ESTUDO DE IMPACTE AMBIENTAL

Pedreira nº 4887 “Moleanos n.º3”

Pedido de Esclarecimentos Complementares

Fig. 1 - Localização do ponto de análise “Cavadas nº2”

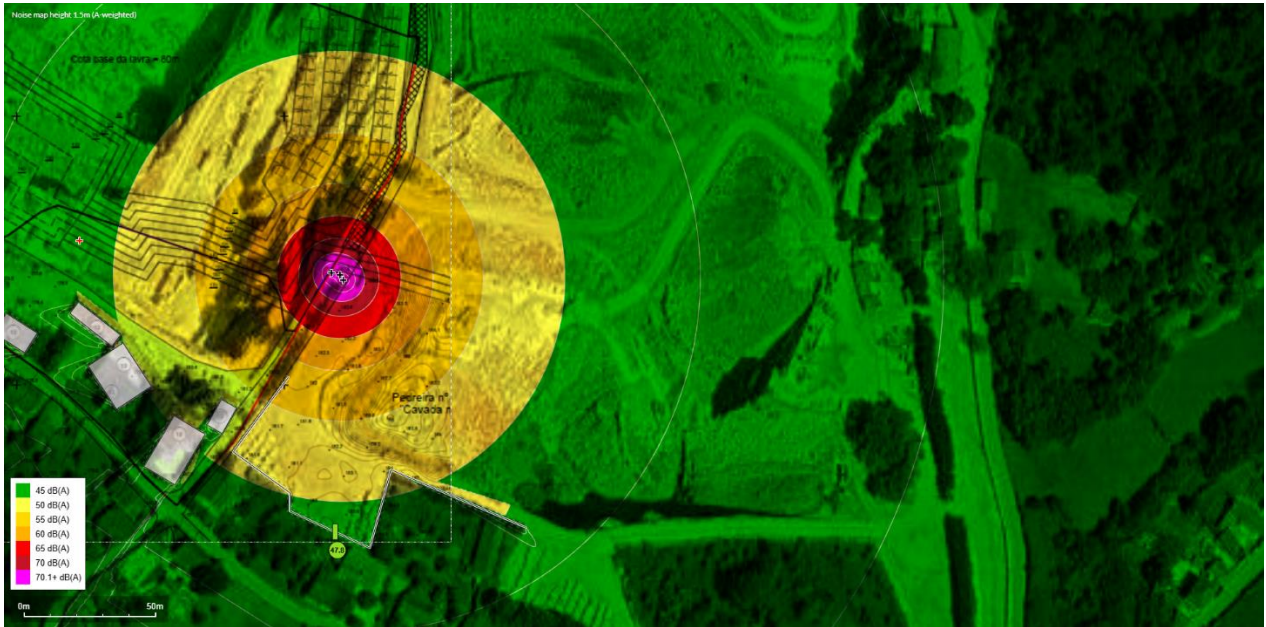
Ambiente Sonoro Referente à questão n.º 20 no ofício S15227-202408-UACNB_DAMA de 20/08/2024: Na avaliação dos impactes futuros da pedreira sobre o recetor sensível referido como “casa habitada mais próxima sita a Este da eventual zona de ligação com a Pedreira n.º 5403 “Germano””, fundamentar, indicando a origem, dos “valores aí existentes gerados pela operação da pedreira adjacente (Cavada nº2 - valores acima de 55dB(A))”.

O solicitado não respeita ao Ponto 1, mas sim a um recetor localizado a sul da Pedreira Cavadas nº2, descrito como “casa habitada mais próxima sita a Este da eventual zona de ligação com a Pedreira n.º 5403 "Germano”” (ver Fig. 105 da pág. 395 do RS). Para o efeito, o mapa de ruído particular referente ao Cenário 3 deverá contemplar a previsão neste ponto, devendo considerar como ruído residual o ruído ambiente futuro previsto (com a instalação da barreira acústica preconizada) no procedimento de AIA do projeto de ampliação da Pedreira Cavadas nº2. Solicita-se que estes esclarecimentos nos sejam remetidos de forma a poderem ser incluídos na documentação a disponibilizar em Consulta Pública.

Resposta: Apresentamos de seguida, duas figuras e duas tabelas que respondem à questão solicitada.
